RELATÓRIO DE FISCALIZAÇÃO
RF/CSB/0054/2026
(NUP: 13012.007351/2026-00) - (PCSB/CSB/0043/2025)

Assunto: Fiscalização do Sistema de
Abastecimento de Água do Município de Santana
do Cariri/CE

COORDENADORIA DE SANEAMENTO BÁSICO

Figura 1 - Croqui do SI de Santana do Cariri.

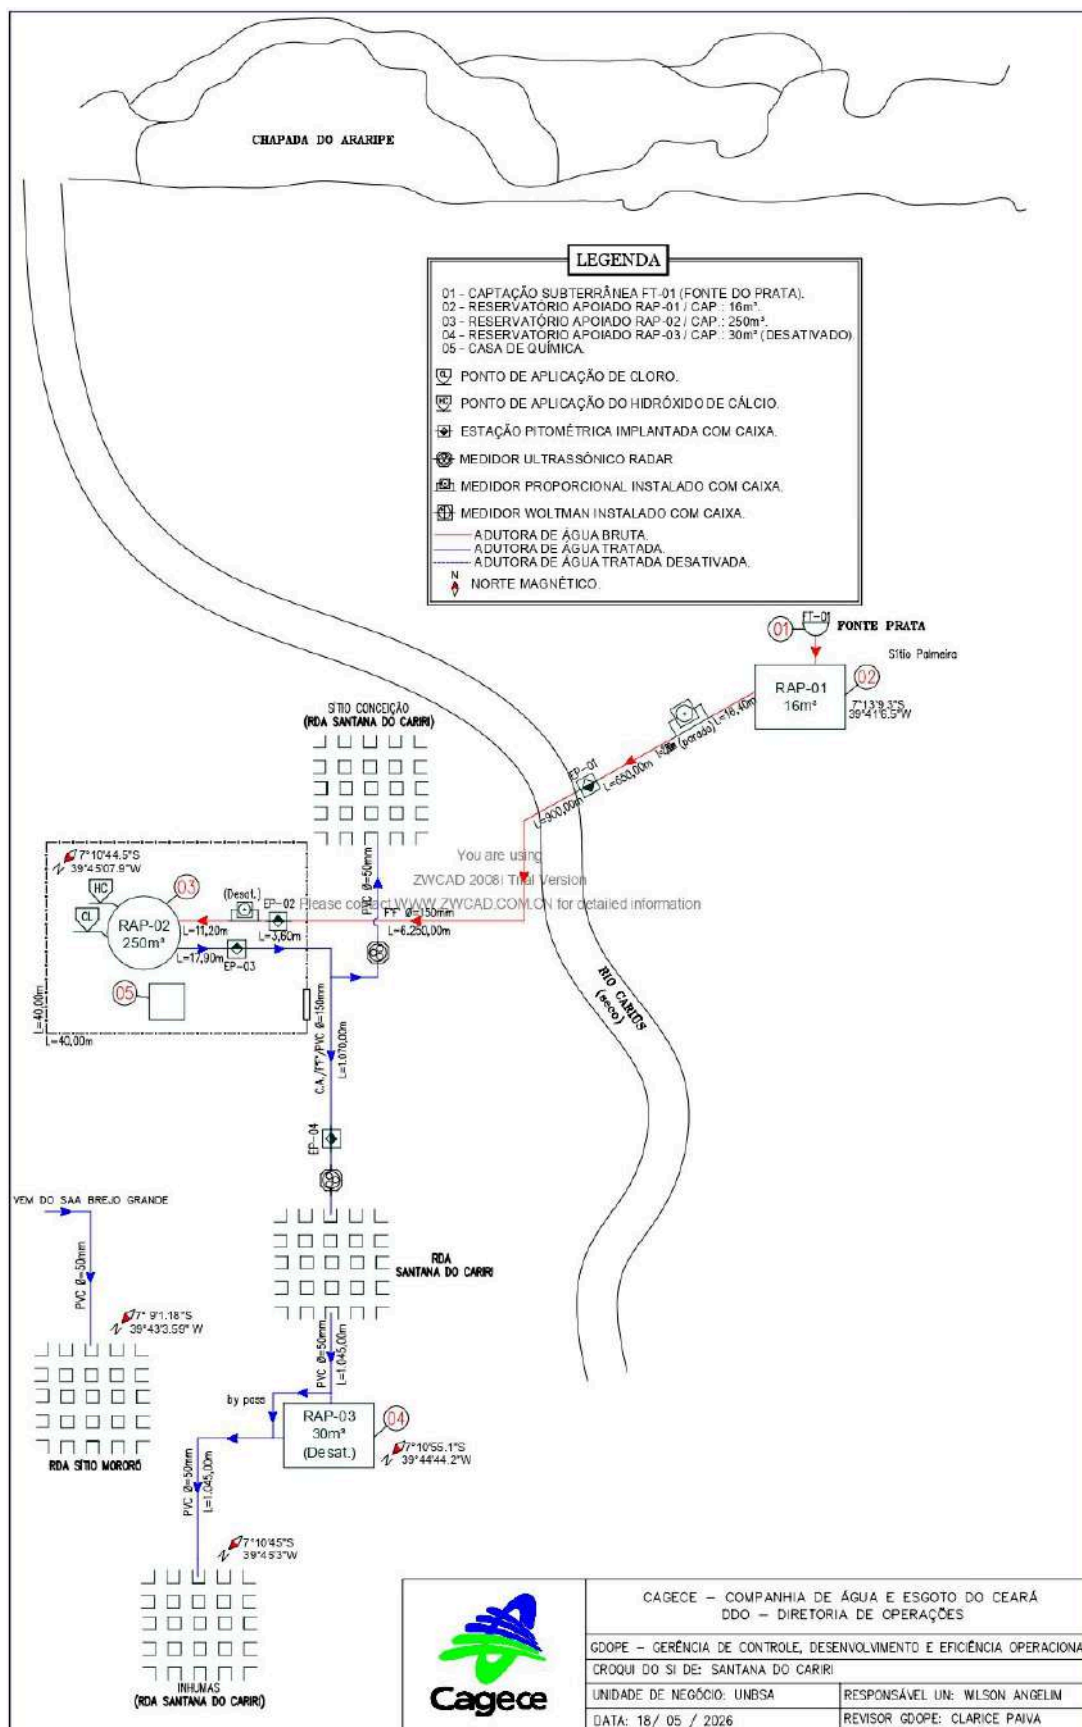
- O escritório e o almoxarifado não constam do croqui, configurando passivo cadastral;
- O SI de Santana do Cariri é identificado como um sistema único atendendo à sede municipal e as localidades de Inhumas e Sítio Mororó; contudo, constatou-se no croqui que a infraestrutura é fracionada em dois setores físicos totalmente independentes e sem interligação. De fato, uma parte do sistema atende a Sede juntamente com a localidade de Inhumas, enquanto a outra atende apenas a localidade de Sítio Mororó, distrito de Santana do Cariri, mais o Município de Nova Olinda (**Figuras 1 e 2**).

Determinação D7 - A CAGECE deve manter organizada e atualizada toda a informação na forma exigida pela legislação, visando corrigir a não conformidade descrita na constatação C7.

Figura 3 - Monitoramento da pressão no SAA de Santana do Cariri, de 14/07/2026 a 16/07/2026, no endereço: Pr Justiça, 46, Centro - Santana do Cariri.

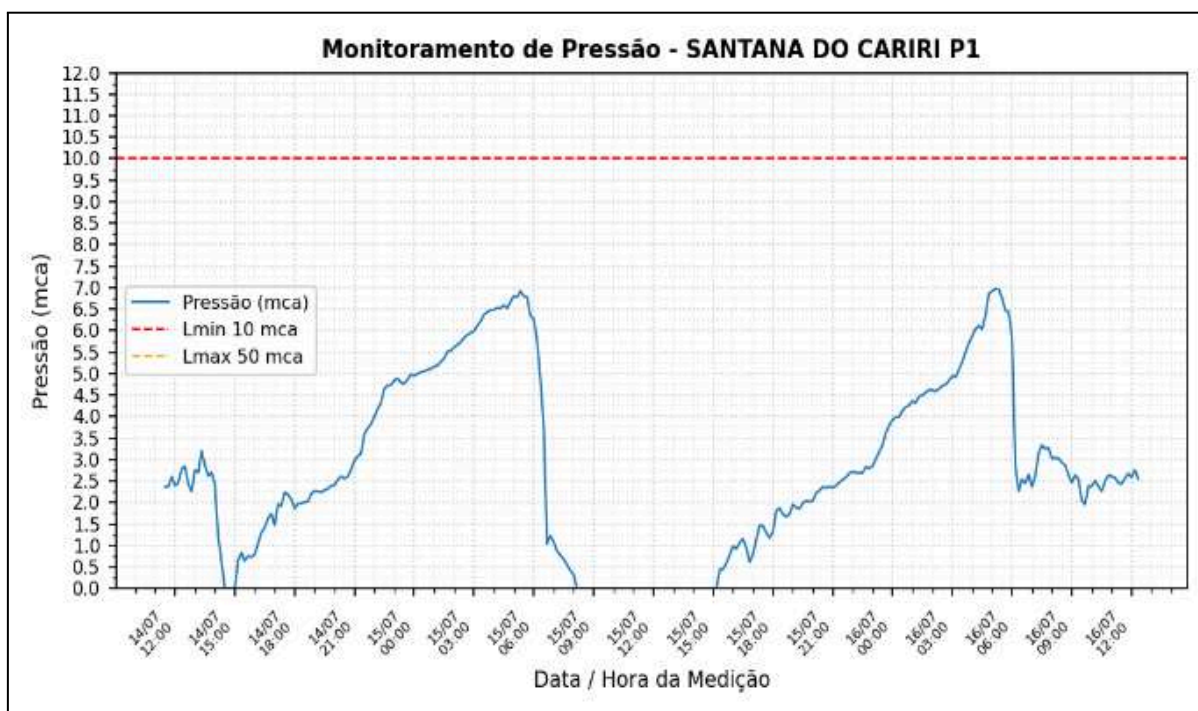
- **Ponto 1** – Pr Justiça, 46, Centro - Santana do Cariri/CE: no período de 14/07/2026 às 11h30 a 16/07/2026 às 12h20, 100% das 294 medições apresentaram pressões abaixo de 10 mca (**Figura 3**);
- **Ponto 2** – Et Mane Coco, 2031, Centro - Santana do Cariri/CE: no período de 14/07/2026 às 11h50 a 15/07/2026 às 13h00, 100% das 151 medições apresentaram pressões abaixo de 10 mca (**Figura 4**).

A ARCE realizou medição contínua de pressão, com instalação do aparelho *datalogger* na rede de distribuição do SAA de Santana do Cariri. Constatou-se descontinuidade no abastecimento no Ponto 1, logradouro Pr Justiça, 46, Centro - Santana do Cariri, no período de 14/07/2026 às 11h30 à 16/07/2026 às 12h20, onde 17,35% das 294 medições apresentaram descontinuidade (**Figura 3**).

Determinação D1 - A CAGECE deve fornecer água com pressão de acordo com os limites estabelecidos pela ARCE, visando corrigir as não conformidades verificadas na constatação C1.

Foto 3 - Núcleo (Sede): banheiro localizado em área de acesso restrito.

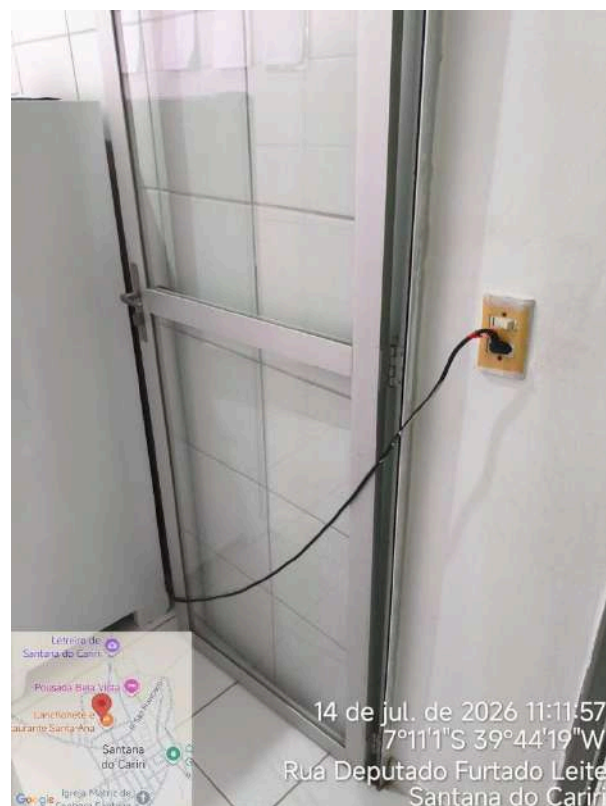
- Núcleo: área de espera desprovida de bebedouro ou dispensador de água para os usuários; banheiro localizado em área interna de acesso restrito; cabo de força elétrico da geladeira instalado através de vão da porta de acesso ao laboratório; abastecimento do Carro-Pipa com caixa sem tampa (**Foto 1 a 5**);

Determinação D3 - A CAGECE deve cumprir as normas técnicas e os procedimentos estabelecidos para a implantação / manutenção das instalações dos sistemas de abastecimento de água, visando corrigir as não conformidades descritas na constatação C3.

Foto 45 - FT-01 (**Sede**): portão de acesso da área de captação danificado.

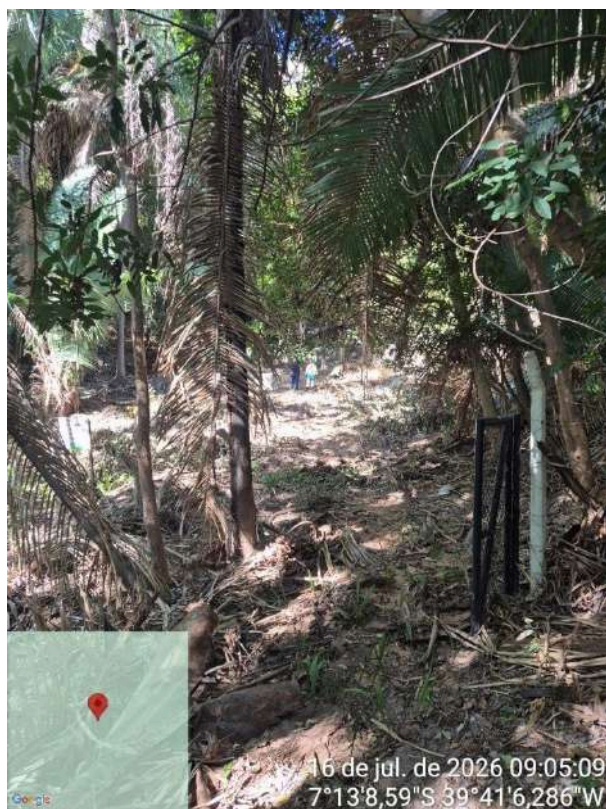
- Captação:
 - FT-01: área de captação da fonte sem proteção adequada, com portão e cerca de isolamento danificados (**Fotos 45 e 46**);
 - RAP-01: pintura e identificação desgastadas (**Fotos 47**);

Determinação D4 - A CAGECE deve realizar operação e manutenção adequada das unidades integrantes dos sistemas de abastecimento de água e de esgotamento sanitário, visando corrigir as não conformidades descritas na constatação C4.

Foto 99 - RAP-03 (**Sede**): portão lacrado com tijolos, inviabilizando o acesso e a inspeção técnica.

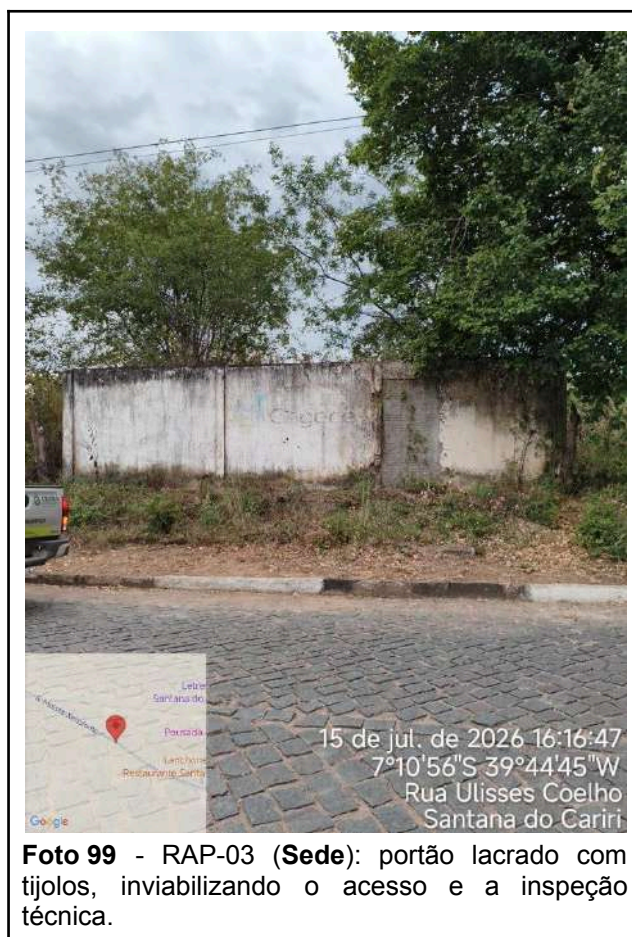
- Relatório anual de dados operacionais dos últimos 12 meses;
- Relatório de limpeza e desinfecção dos reservatórios dos últimos 24 meses;
- RAP-03 (Sede): Constatou-se que o reservatório apoiado RAP-03 foi desativado operacionalmente mediante intervenção por *by-pass*. Contudo, o perímetro do imóvel encontra-se delimitado por muro de alvenaria cuja abertura de acesso/portão foi permanentemente lacrada com tijolos (alvenaria de vedação). A obstrução física total impede o ingresso e inviabiliza a realização de inspeção técnica nas instalações e na estrutura do reservatório (**Foto 99**).

Determinação D6 - A CAGECE deve fornecer informações à ARCE, na forma e nos prazos estabelecidos, documentos e quaisquer outras fontes de informações pertinentes às atividades de regulação da ARCE e permitir de qualquer forma o acesso às instalações, visando corrigir a não conformidade descrita na constatação C6.
